De: licitacao@crcmg.org.br
Enviado em: sexta-feira, 14 de abril de 2023 16:53
Para: 'Eng. Alex Wnuk'
Cc: 'Vinícius Rosa - CRCMG'; 'Izaías Gomes - CRCMG'; 'Andreza Bitarães - CRCMG'; 'Maria Oliveira - CRCMG'; 'Suelen CRCMG'; assessoria@crcmg.org.br
Assunto: RES: Pedido de esclarecimento - EDITAL DE CONCORRÊNCIA Nº 002/2023

Nº PROCESSO ADMINISTRATIVO DE CONTRATAÇÃO 56/2023

EDITAL DE CONCORRÊNCIA Nº 002/2023

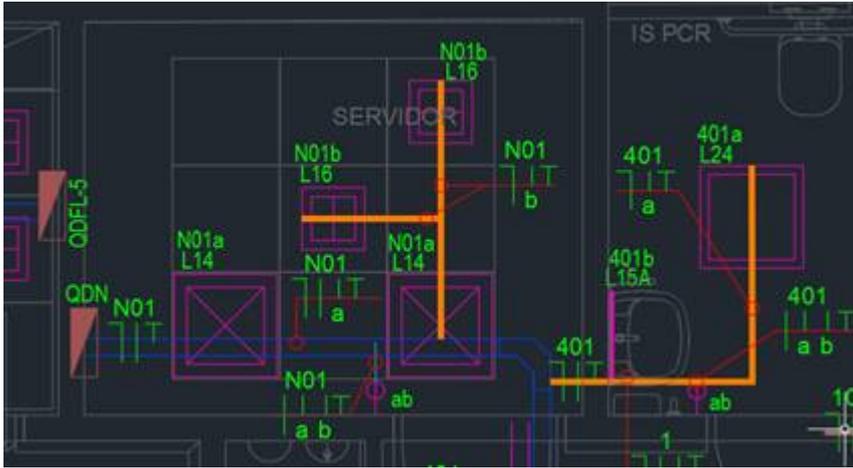
Questão 02: Em análise aos documentos que compõem o edital, como memorial descritivo, planilha orçamentaria e projeto elétrico e lógico, identificamos o seguinte:

São descritivo três modelos de nobreaks distintos a saber:

4.1.27 – NOBREAK DE 10KVA

4.1.28 – NOBREAK DE 40KVA

4.1.29 – NOBREAK DE 6KVA – TORRE – AUDIO E VIDEO

No projeto elétrico da ETAPA 1, consta o fornecimento de 01 (um) QDN para alimentação do nobreak que está locado na sala do Servidor, planta 03/15 do Projeto Elétrico 1ª Etapa – Nova Sede, conforme abaixo:

No Quadro de distribuição de Cargas desse QDN, será alimentado também o QDE1 localizado no Primeiro pavimento.

Porém as cargas superam um nobreak de 10KVA, conforme é solicitado no item 011.001.041 da PLANILHA – ETAPA 1, onde o solicita orçamento de NOBREAK de 10KVA, o que é incompatível para atendimento à carga total a ser alimentada.

No documento 110_2022_CRCMG_MD_LOGICO_R02-V2.pdf, o item 4.2.28 refere-se a um nobreak de 40KVA, o que é mais adequado para alimentação de todos os circuitos previstos.

Neste caso, qual potência do Nobreak devemos considerar?

Caso a resposta seja o de potência de 40KVA, entendemos que o valor em planilha previsto está subdimensionado, sendo necessário fazer a correção do valor para um nobreak nominal de 40KVA conforme as especificações do edital.

Resposta: Conforme consta no Edital, item 1.22. "No caso de divergência de informações entre os desenhos de execução dos projetos, a planilha orçamentária e as especificações, prevalecerá primeiramente o contido nas especificações, seguido dos desenhos e, por último, da planilha orçamentária, sempre consultado a fiscalização do CRCMG". Portanto, será adotada a potência de 40 KWA, como consta em projeto.
